Изменение № 5 ГОСТ 10782—85 **Буылки стеклянныа для крови, трансфузионных и инфузионных препаратов. Технические условия**

Принято Межгосударственным советом по стандартизации, метрологии и сертификации (протокол № 25 от 26.05.2004)

Черт. 12а

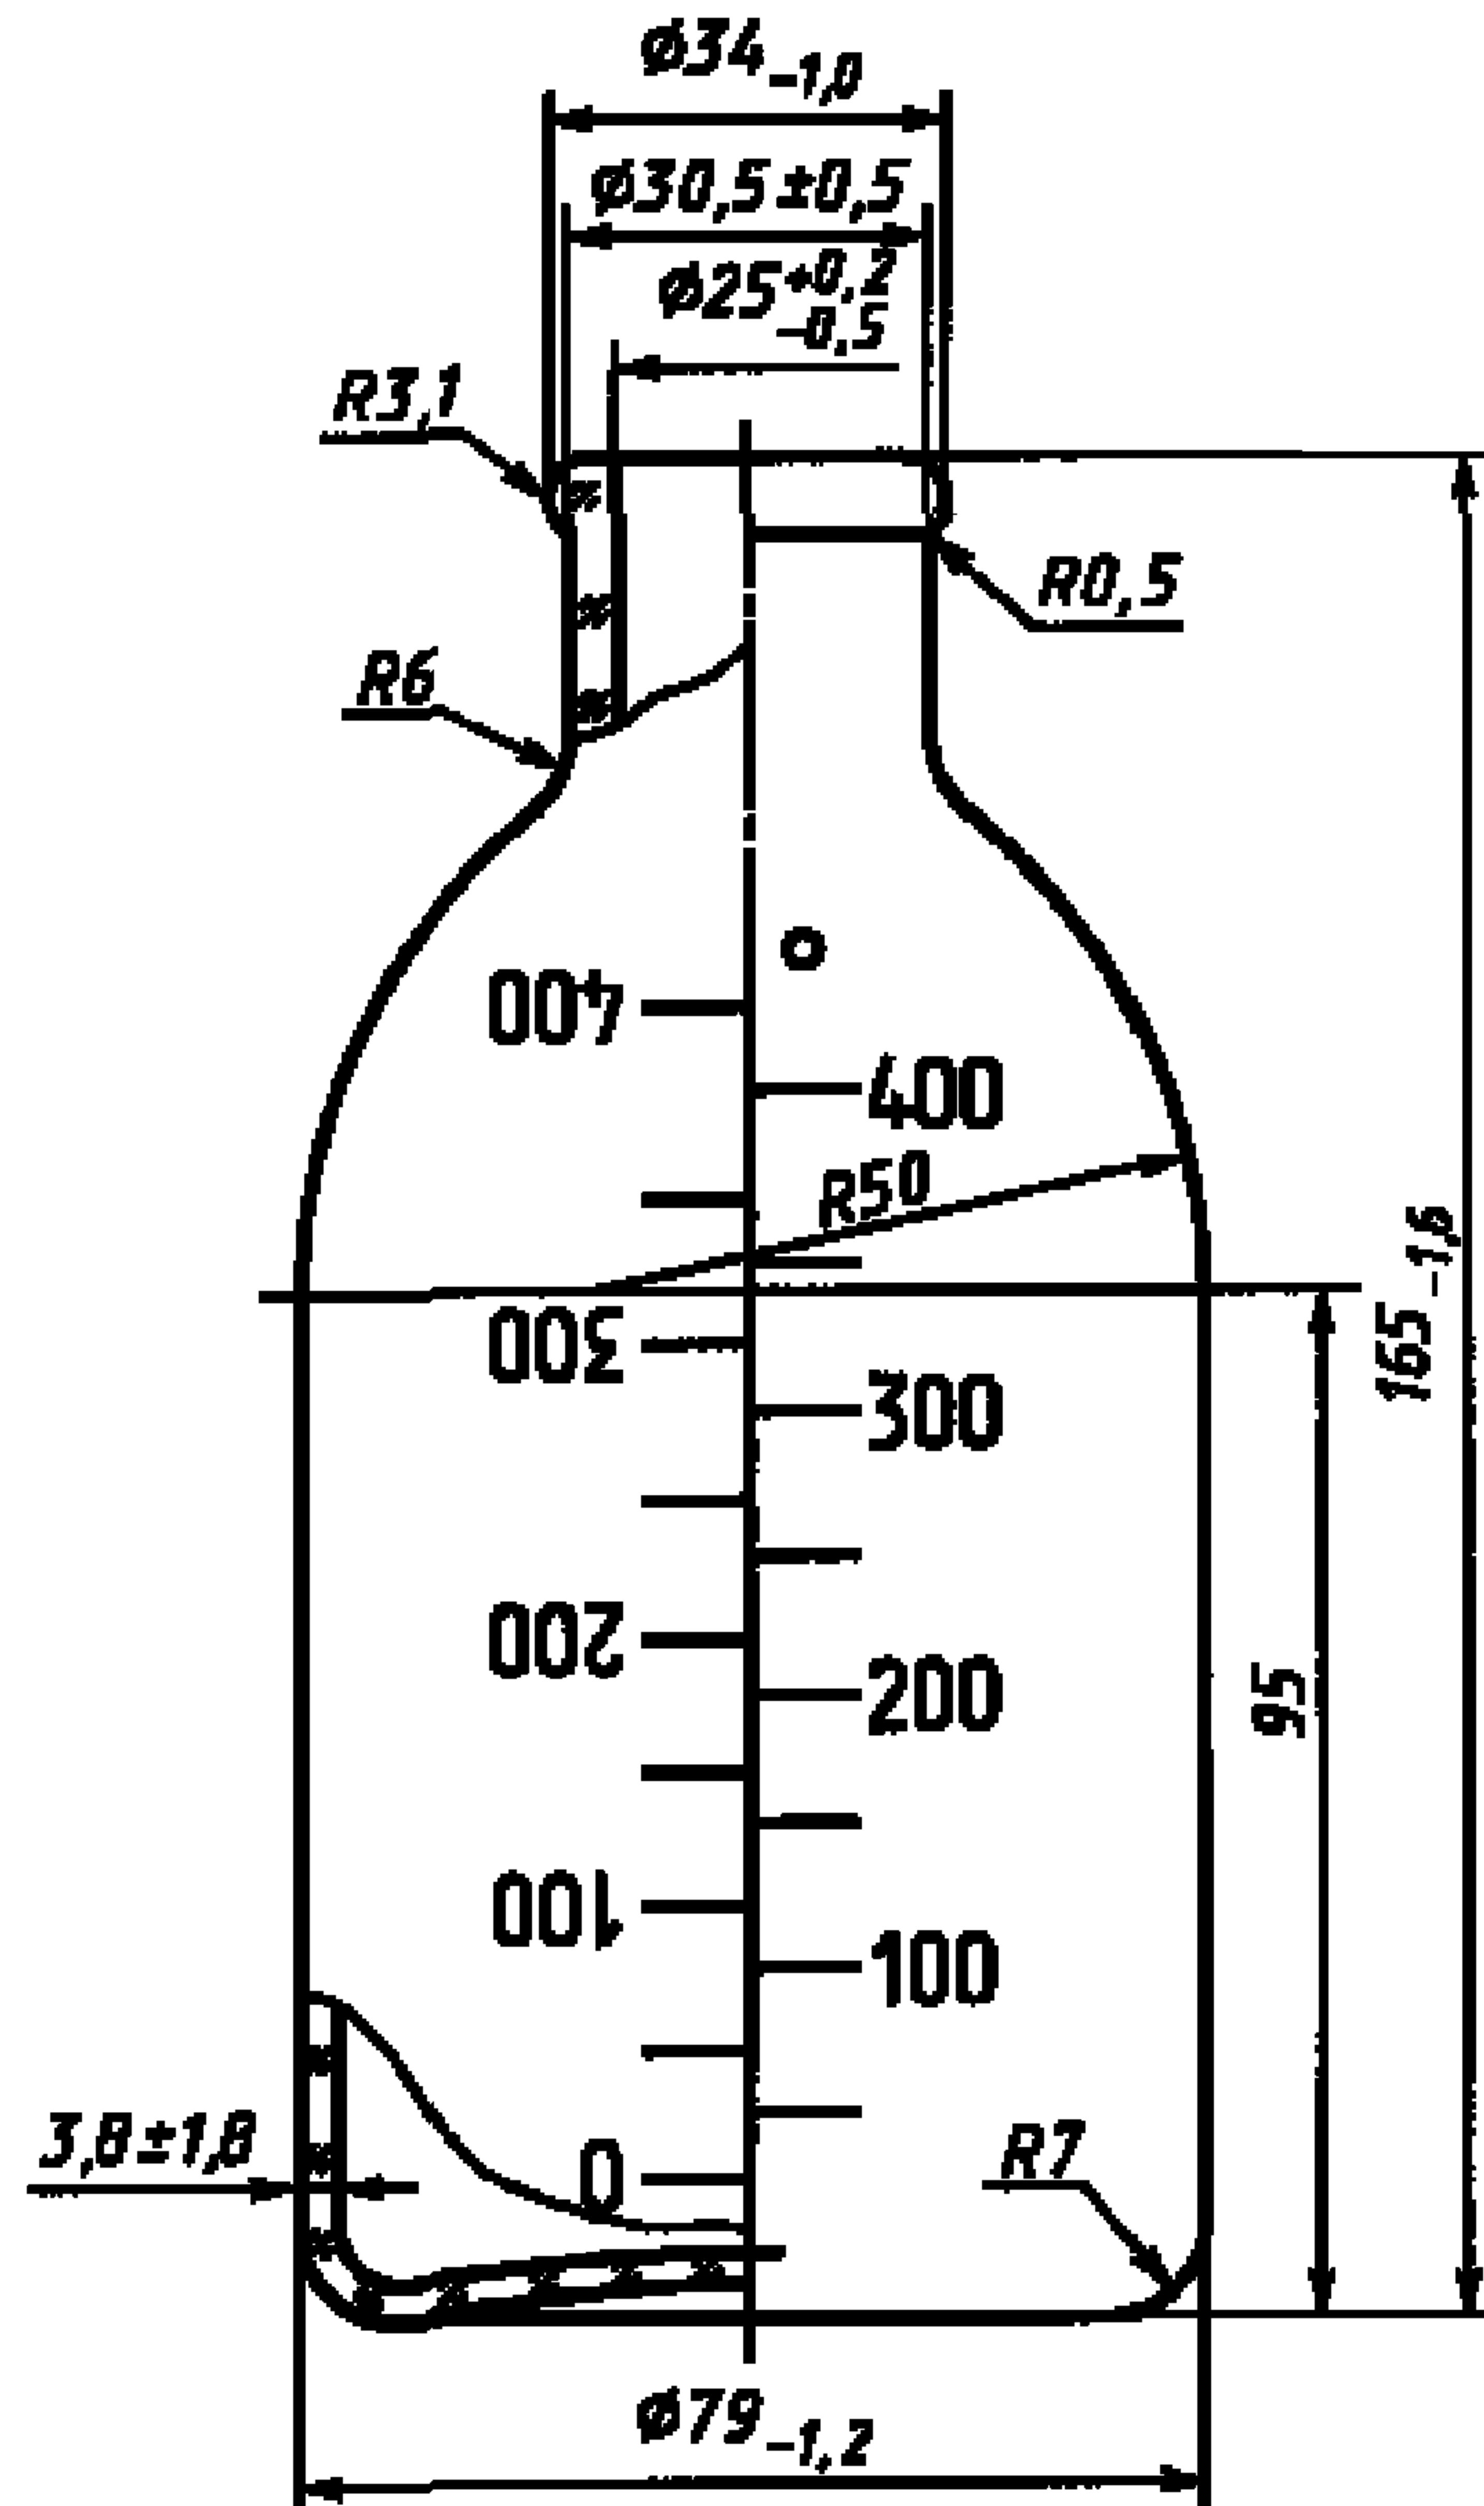
Пункт 1.2 изложить в новой редакции (кроме чертежей); дополнить чертежом — 12а (см. с. 44):

«1.2 Форма, основные размеры, вместимость и масса буыллок должны соответствовать указанным на черт. 1—12а, горловин — на черт. 13, 14.

Примечание. Внутренний диаметр горловин всех буыллок должен быть обеспечен на глубину не менее 5 мм».

Тип II

Номинальная вместимость, см^3 — 450.

Полная вместимость, см^3 — 510.

Масса бутылки, г, не более — 300.
